HOSPITAL GENERAL REGIONAL No. 1, DEL INSTITUTO MEXICANO DEL SEGURO SOCIAL

**EVALUACIÓN DE SEGURIDAD Y ESTABILIDAD
ESTRUCTURAL POST-SÍSMICA**

Ubicación inmueble: Gabriel Mancera 222 y Xola 89, Col. Del Valle, CP. 03100, Delegación Benito Juárez, Ciudad de México

1. FACHADA NORTE DE CRISTAL INESTABLE

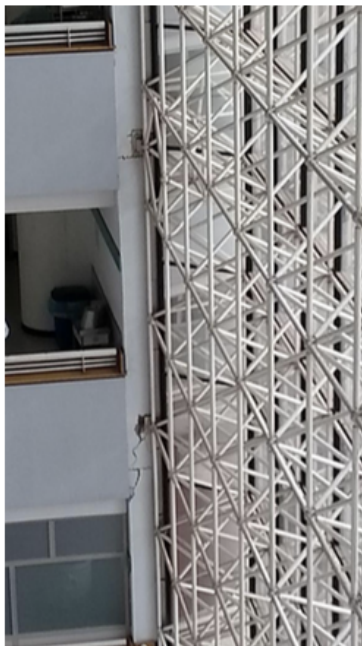
Las estructuras tridimensionales que soportan a las fachadas de cristal en fachada norte poniente del cuerpo 2, en sus anclajes a las columnas de ambos extremos están tallados, por otra parte los muros que limitan las escaleras (fotografías 1-4) se encuentran fisurados en más del 50% (fotografías 5 y 6), la estructura de concreto se encuentra sana (fotografía 7) y el edificio no presenta inclinaciones o hundimientos diferenciales, sólo los muros falsos o recubrimientos y muros que no son estructurales presentaron fallas (fotografía 8).

Extremadamente urgente anclar adecuadamente las estructuras tridimensionales que soportan a las fachadas de cristal Norte y Poniente, debido a que en caso de presentarse algún evento sísmico corren el riesgo de colapso, poniendo en riesgo a los ocupantes del Hospital, más aún cuando dicha fachada Norte está cerca de la escalera de emergencia que baja de nivel dos a sótano como se aprecia en la fotografía 1, dichos anclajes deben ser diseñados por un especialista, debido a que los existentes no son los más adecuados.
